Merknader til søknad om tilbygg til garasje formål

Vi viser til mottatt nabovarsel frå Cecilie Krüger og Thomas W. Johannesen om oppføring av garasje til ein bustad i Lindås kommune Gnr.137/Bnr.578, adresse Brørakastet 60, 5911 ALVERSUND.

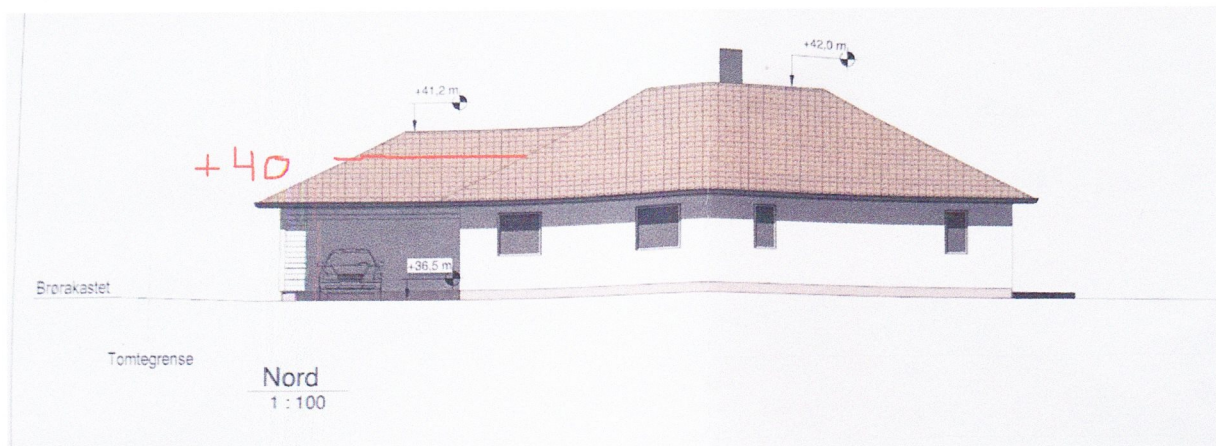
Vår eigedom er plassert slik av vi har utsikt mot tiltakshaver sin fasade mot nord. Ved at det blir oppført garasje/carport på austsida av bustaden, vil det medføre tapt utsikt for oss. Vi har i utgangspunktet ingen innvendingar mot at det vert bygt garasje, men vi krev at høgda vert redusert til eit lågare nivå. På vedlagte teikning av ny fasade mot nord viser den ei kotehøgde på 41,2 meter. Dersom garasjedelen vert så høg vil vi tape utsikt og miste vår begrensa utsikt mot fjorden. Vi meiner det vil forringe vår eigedom om vi får redusert den vesle utsikta vi har mot fjorden ved å få eit garasjetak som sperrer for utsikta.

Vårt krav er at høgda på garasjebygget vert redusert ned til ei kotehøgde på 40,0 meter slik som illustrert på vedlagte planteikning.
